Radicado No.: 202601530200021

**RESPUESTAS A LOS COMENTARIOS DE LOS DOCUMENTOS DE SELECCIÓN
CONVOCATORIA PÚBLICA UPME 02-2026
SELECCIÓN DE UN INVERSIONISTA Y UN INTERVENTOR PARA EL DISEÑO,
ADQUISICIÓN DE LOS SUMINISTROS, CONSTRUCCIÓN, OPERACIÓN Y
MANTENIMIENTO DE LA NUEVA SUBESTACIÓN CORZO 500 kV Y LINEAS
DE TRANSMISIÓN ASOCIADAS**

**RESPUESTAS A OBSERVACIONES PRESENTADAS MEDIANTE OFICIO CON
RADICADO UPME 202601150267602**

Figura 1. Análisis cartográfico del polígono propuesto por Alupar Colombia S.A.S

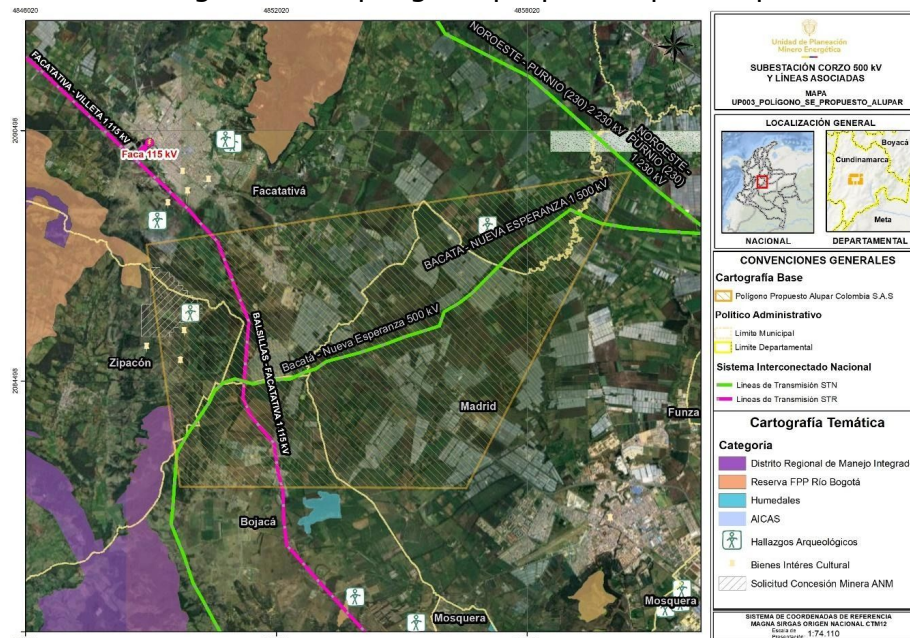
arqueológicos y poca disponibilidad de predios en venta. Adicional a ello, durante la visita en campo se evidenció negativa por parte de la comunidad para el desarrollo de este tipo de proyectos, lo que se traduce en una resistencia de los propietarios para negociar o vender sus predios. Esta situación reduce aún más la disponibilidad efectiva de alternativas viables, en un contexto ya limitado por las restricciones anteriormente mencionadas. Por este motivo, se solicita amablemente considerar la ampliación del polígono para ubicar la Subestación en las siguientes coordenadas:

ID Punto	Coordenadas Geográficas	
	Latitud	Longitud
1	4.796519°	-74.341079°
2	4.744548°	-74.385340°
3	4.643275°	-74.305709°
4	4.680462°	-74.243670°

De acuerdo con las coordenadas suministradas se verifica los determinantes socioambientales presentes en el polígono propuesto para la ubicación de la subestación eléctrica correspondiente a la convocatoria UPME 02 – 2026 “Nueva Subestación Corzo 500 kV y líneas de transmisión asociadas”. En consideración a la información suministrada, se procede a realizar un análisis cartográfico de dichas variables.

- Medio biótico: En las coordenadas suministradas se identifica la superposición parcial con el Distrito Regional de Manejo Integrado “Sector Salto del Tequendama y Cerro Manjuí” y con sectores de la Reserva Forestal Protectora Productora de la Cuenca Alta del Río Bogotá y el Humedal El Juncal identificado según el Acuerdo CAR No. 47 de

- Medio socioeconómico: En las coordenadas suministradas se evidencia la superposición con dos (2) hallazgos arqueológicos y tres (3) bienes de interés cultural. Asimismo, se identifica una superposición parcial con el casco urbano del municipio de Facatativá.
- Superposición con proyectos: Dentro de las coordenadas suministradas se identifica una (1) solicitud adicional de concesión minera para la explotación de materiales, principalmente arenas, areniscas, gravas y recebo. Asimismo, se evidencia superposición con el proyecto de expansión del Aeropuerto "El Dorado II", localizado en el municipio de Madrid, Cundinamarca.

Figura 1 Polígono de ubicación DSI

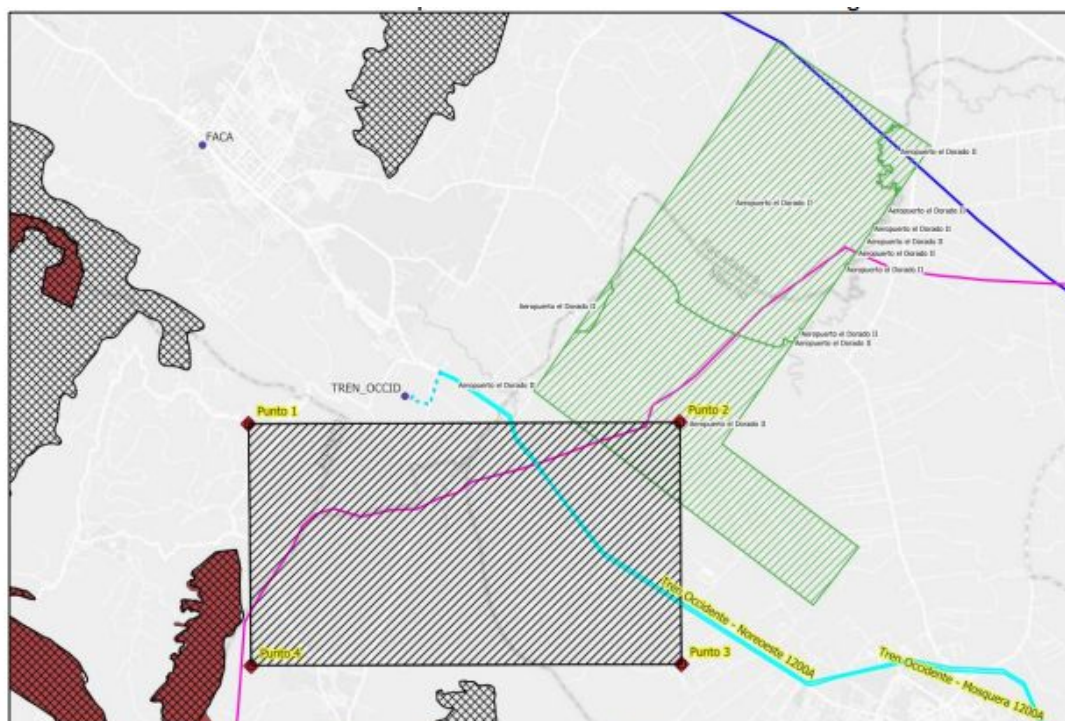
En la siguiente imagen se puede observar que al hacer un cruce con las restricciones identificadas dentro de esta área, el punto 2 se encuentra dentro de la zona de influencia del proyecto de expansión del Aeropuerto en Madrid

denominada "El Dorado II" que previamente fue socializado por la ANI a Enel Colombia y que se encuentra en estructuración y constituirá una expansión al Aeropuerto El Dorado que se desarrollará posteriormente al proyecto EDMAX con el cual se realizarán expansiones de la terminal actual en Bogotá.

Ver Respuesta No. 1

Figura 2 Propuesta de ajuste Polígono DSI

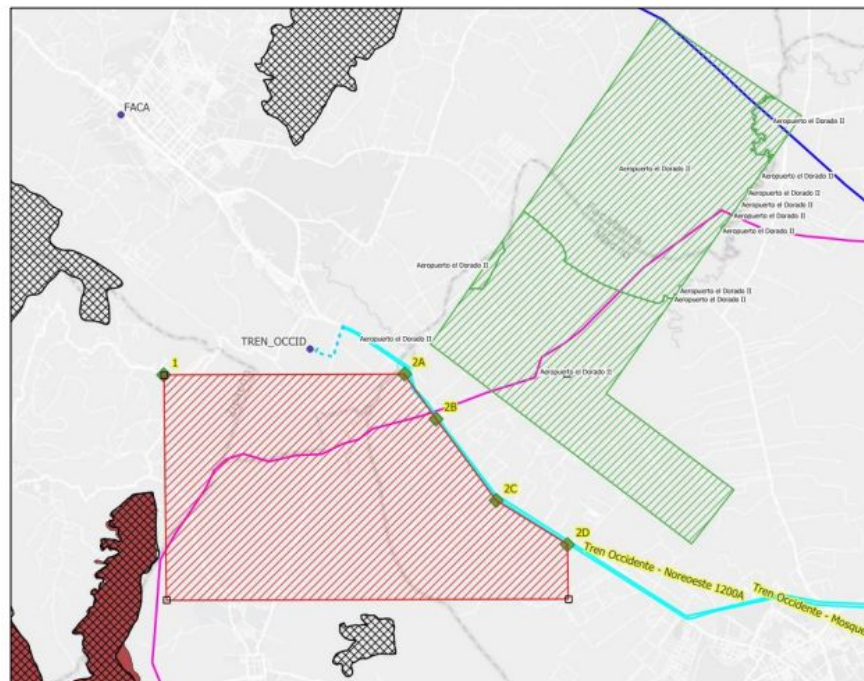
Teniendo en cuenta lo anterior, y para evitar futuras interferencias con el polígono y cono de aproximación del proyecto "El Dorado II" recomendamos ajustar el área modificando el vértice delimitado con el "Punto 2" de la siguiente manera:

Punto	Latitud	Longitud
Punto 2A	4°46'33,437"N	74°19'10,064"O
Punto 2B	4°46'9,006"N	74°18'52,663"O
Punto 2C	4°45'24,868"N	74°18'20,165"O
Punto 2D	4°45'1,013"N	74°17'41,328"O
Punto 3	4°44'31.18"N	74°17'40.83"O
Punto 4	4°44'30.51"N	74°21'19.34"O

Figura 3 Plantillado Requerimientos espacio del STR proyecto Corzo

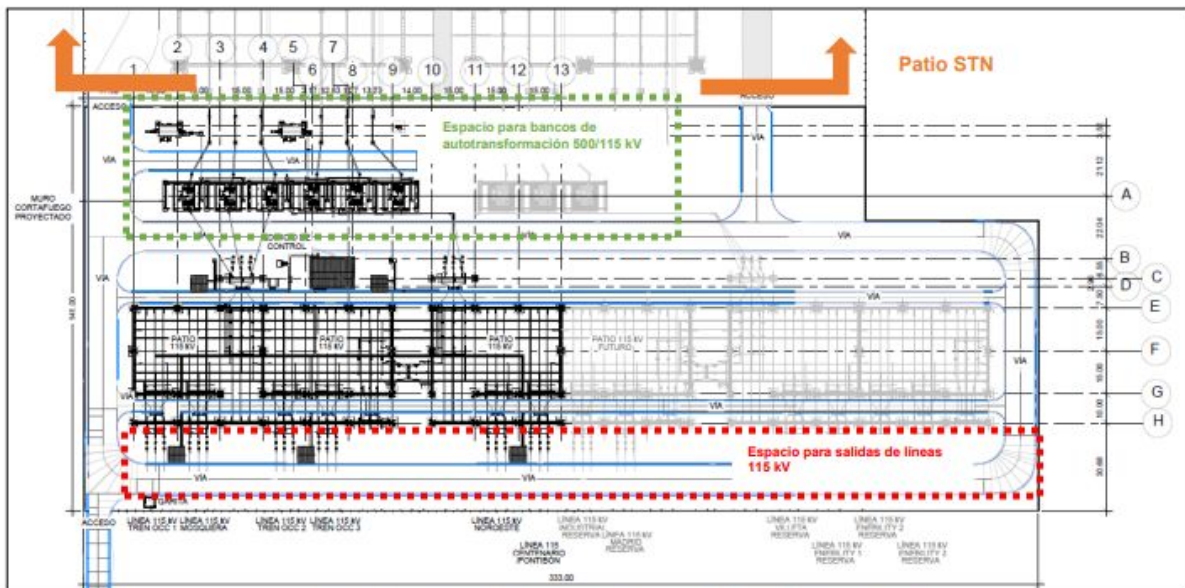
Teniendo en cuenta que la UPME solicitó que el nivel de cortocircuito en 115 kV sea de 63 kA, Enel Colombia solicita se agregue en el numeral 5.1.2 del Anexo 1 del DSI que las dimensiones de las bahías proyectadas, y espacios de reserva asociados a bahías futuras del STR deben ser un 24% más grandes que las construidas con Unidades Constructivas (UC) estándar de la Resolución CREG 015 de 2018, por lo que se deberá considerar en el plantillado equipos de 245 kV, toda vez, que a la fecha Enel Colombia no ha encontrado un fabricante en 115 kV que construya los equipos en este nivel de tensión con la capacidad de cortocircuito solicitada por la UPME, por lo que se deberán emplear equipos de 245 kV que actualmente se fabrican para dicha capacidad de corto, lo que resulta en un requerimiento de área mayor debido a que las dimensiones de estos equipos son significativamente más grandes que los convencionales de 115 kV. En consecuencia, a lo anterior Enel Colombia dentro del proceso de maduración del proyecto ha desarrollado el siguiente plantillado que contempla la necesidad de espacio del STR ajustada para poder emplear equipos de 63 kA, requiriendo un lote útil de 141 x 333 metros en el que adicionalmente se debe respetar la disposición de equipos planteada en la Figura 3 para permitir la salida de las líneas del STR evitando los cruces con otra infraestructura

Se toma en consideración la observación. Se realiza la modificación el numeral 5.1.2 del Anexo 1, mediante la Adenda No. 1, quedando de la siguiente manera.
